PROVINCIA AUTONOMA DI TRENTO
COMUNE DI MEZZANO

PIANO REGOLATORE GENERALE

VARIANTE anno 2023

P.E.M. (PIANO BAITE) SCHEDE MODIFICATE

area omogenea **MEZ 03** edificio n. **011**c. c. **MEZZANO**particella **562/2 .562/8**riferimenti fotografie **DAL MEZ0301101 AL MEZ0301105**

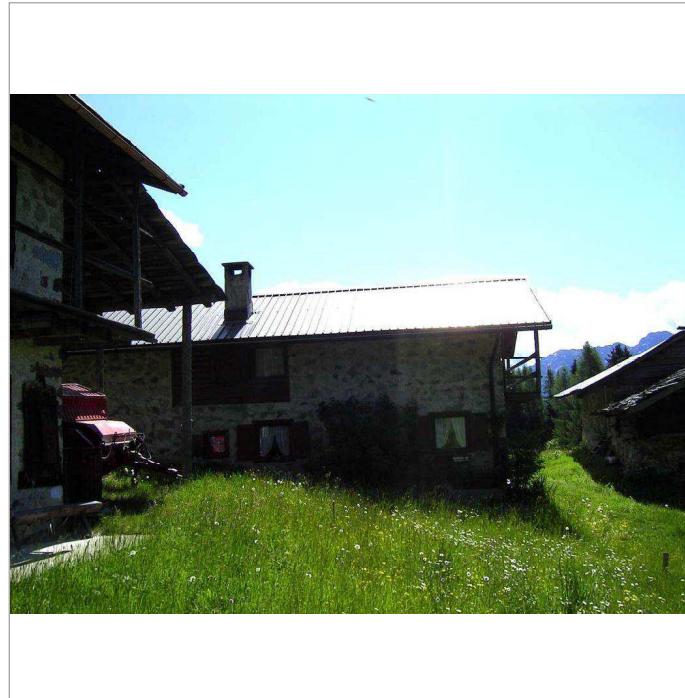
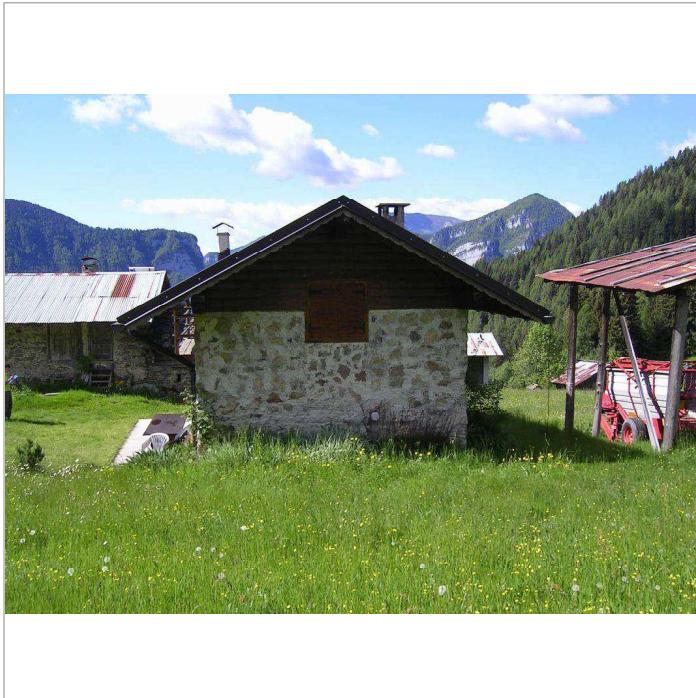
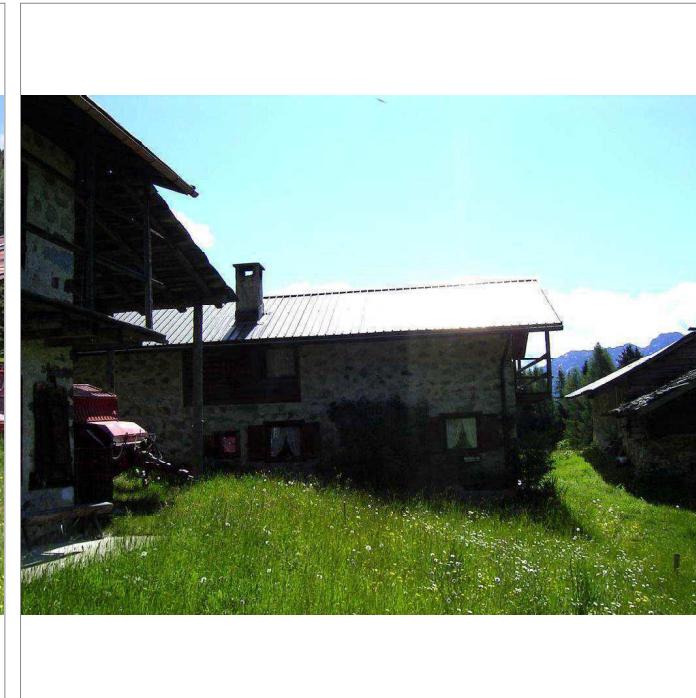
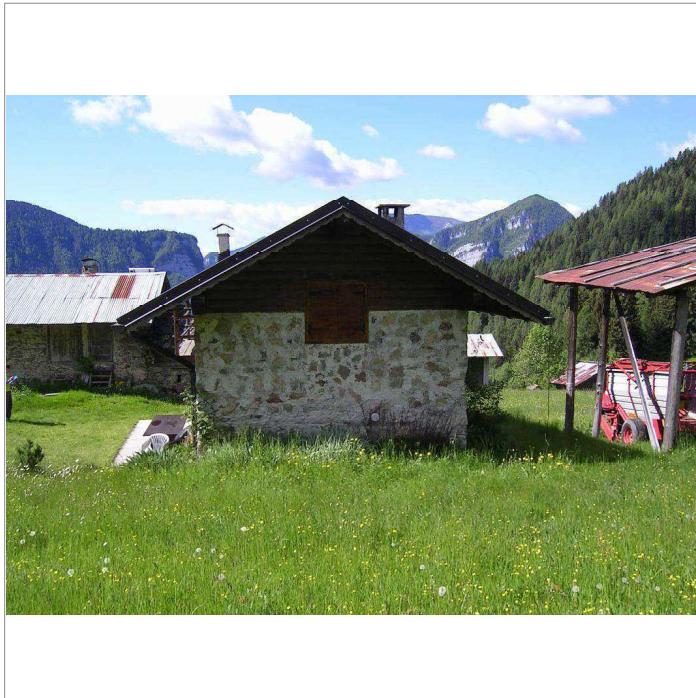
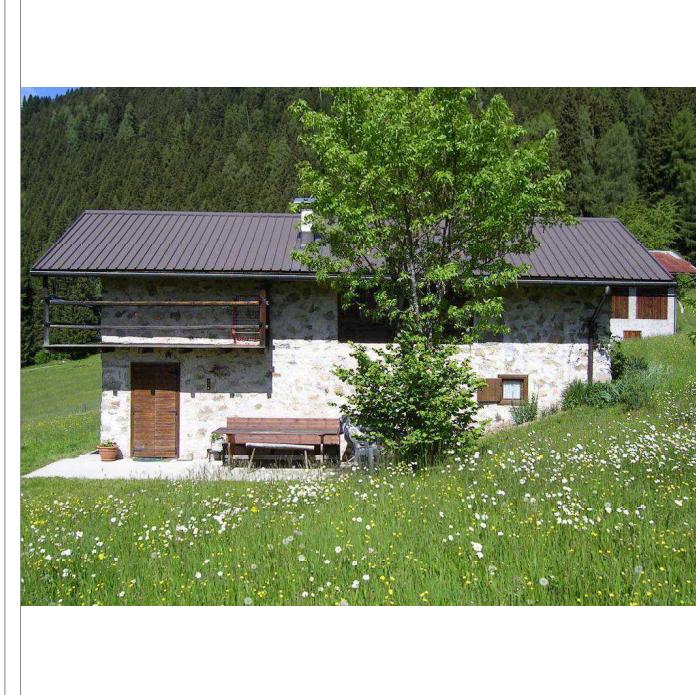
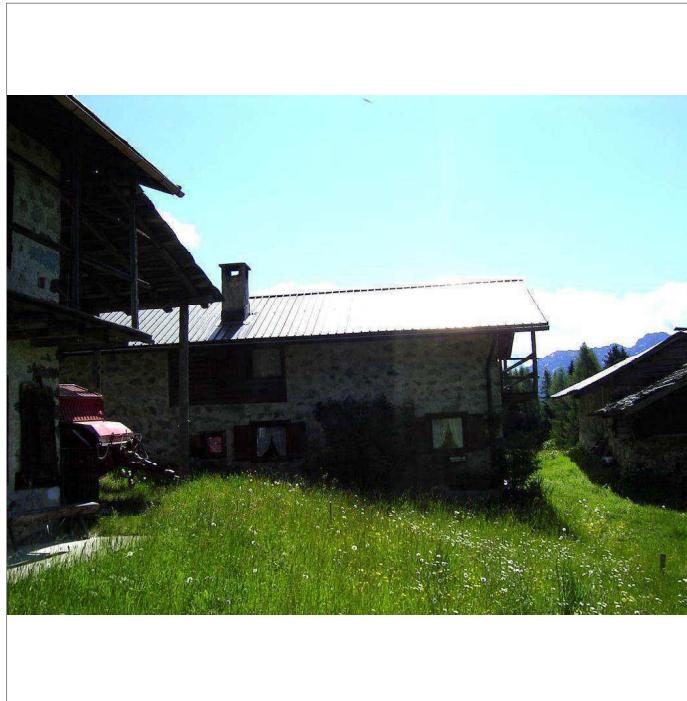
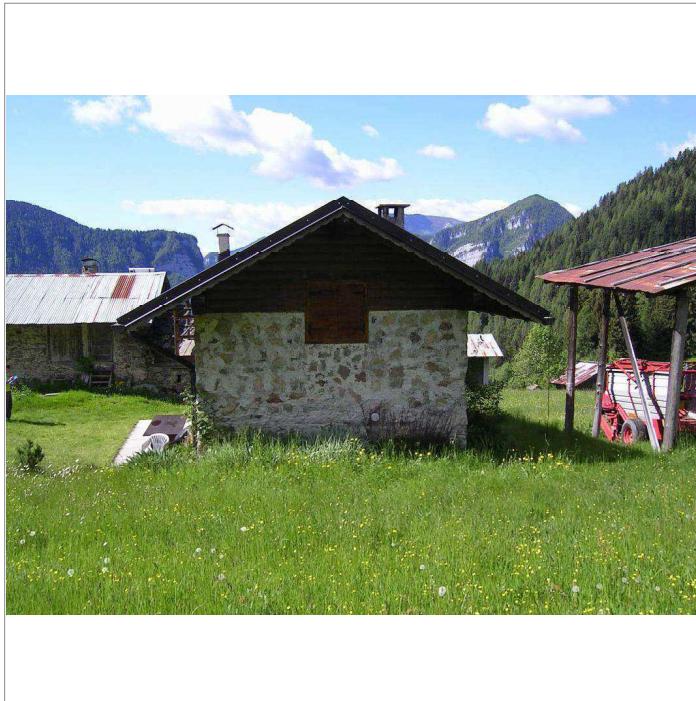
E' ammessa la costruzione di una ritonda del tipo 3.2
su prospetto 2.

E' ammessa la costruzione di una ritonda del tipo 3.2
su prospetto 2.

area omogenea **MEZ 07** edificio n. **018**c. c. **MEZZANO**particella **687/33**riferimenti fotografie **DAL MEZ0701801 AL MEZ0701811**

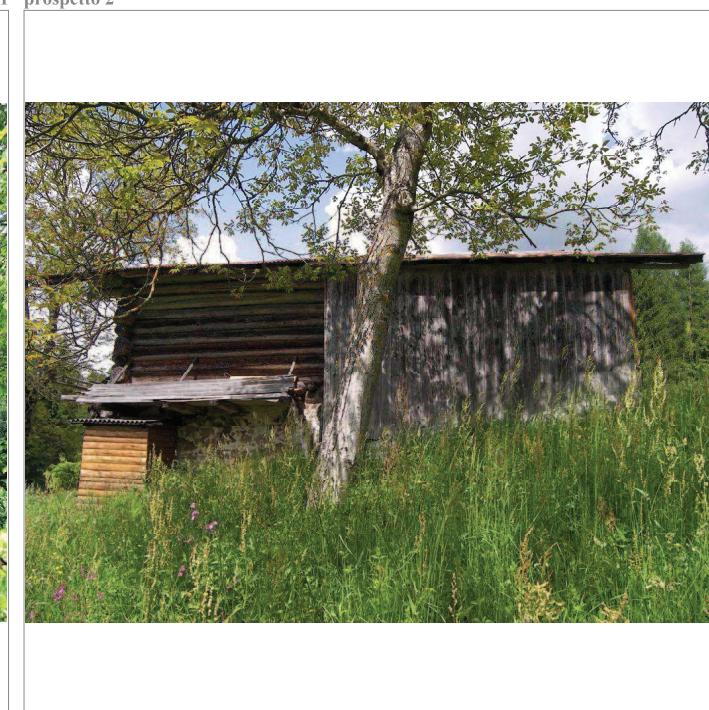
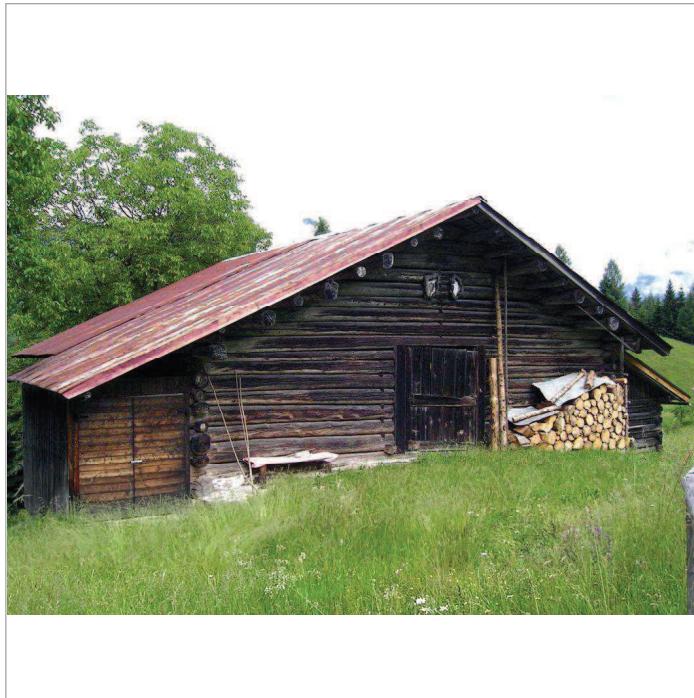
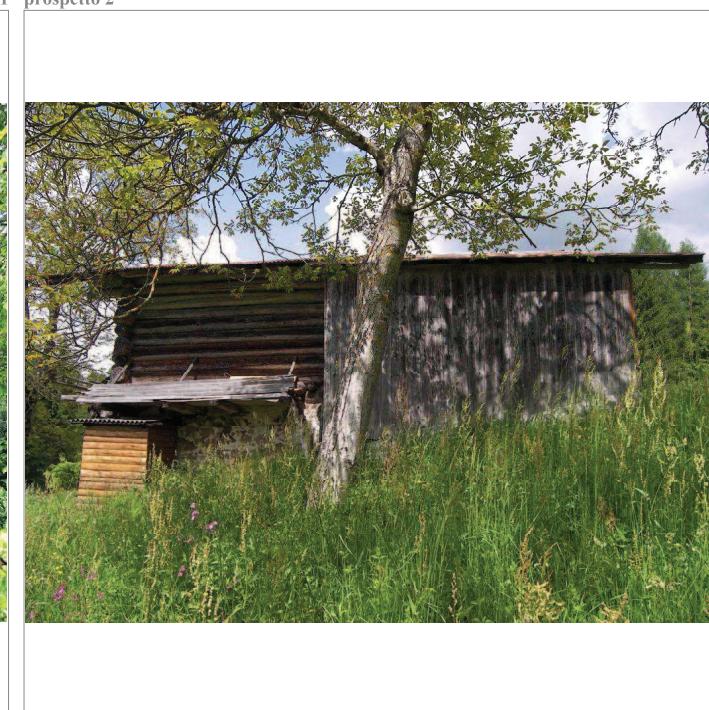
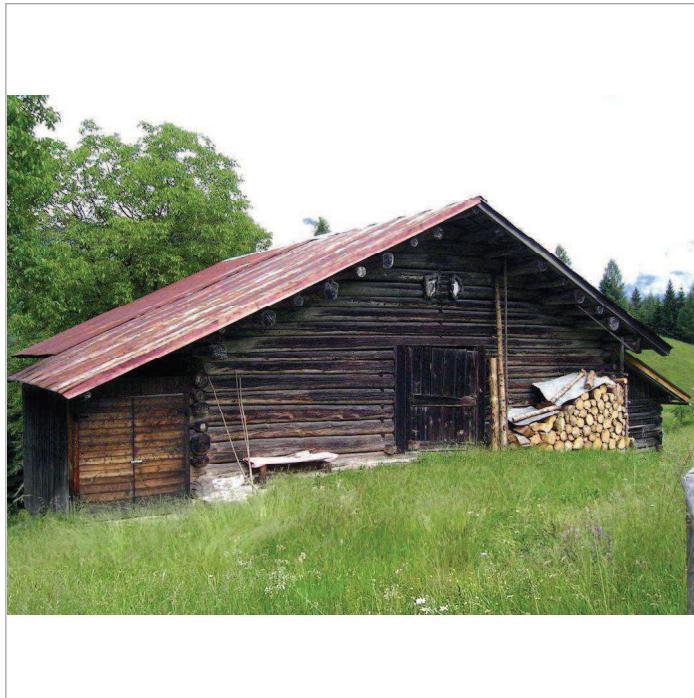
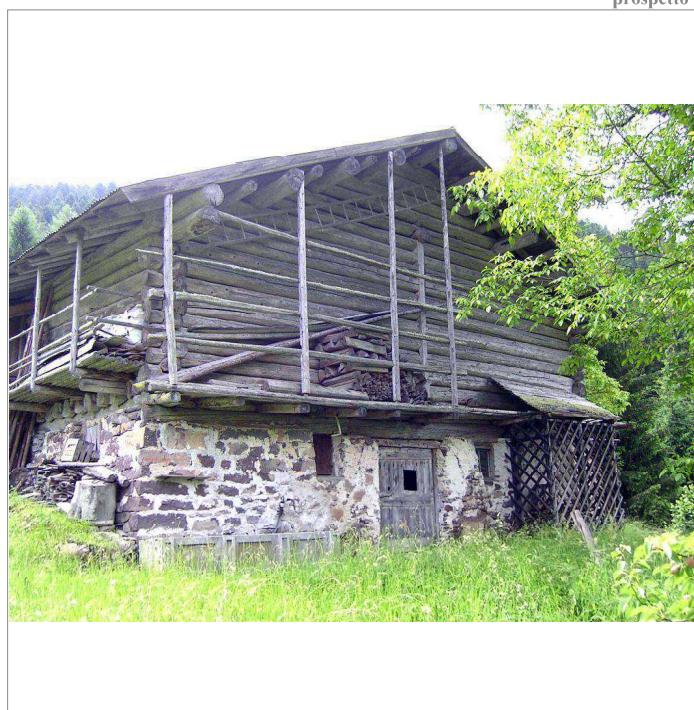
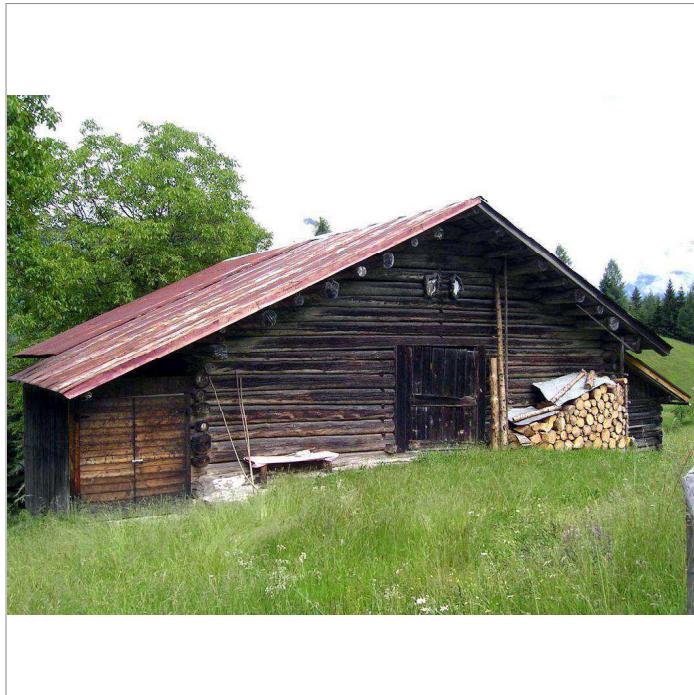
Rimozione della superfetazione su prospetto 2 (fianco) con possibilità di raggiungere il tipo C2d, tramite addizione di nuovo corpo aggregato interamente in legno.

L'intervento prevede la rimozione delle superfetazioni sui prospetti 1 e 2. della superfetazione su prospetto 1 (fronte a valle).

Rimozione della superfetazione su prospetto 2 (fianco) con possibilità di raggiungere il tipo C2d, tramite addizione di nuovo corpo aggregato interamente in legno.

L'intervento prevede la rimozione della superfetazione su prospetto 1 (fronte a valle).
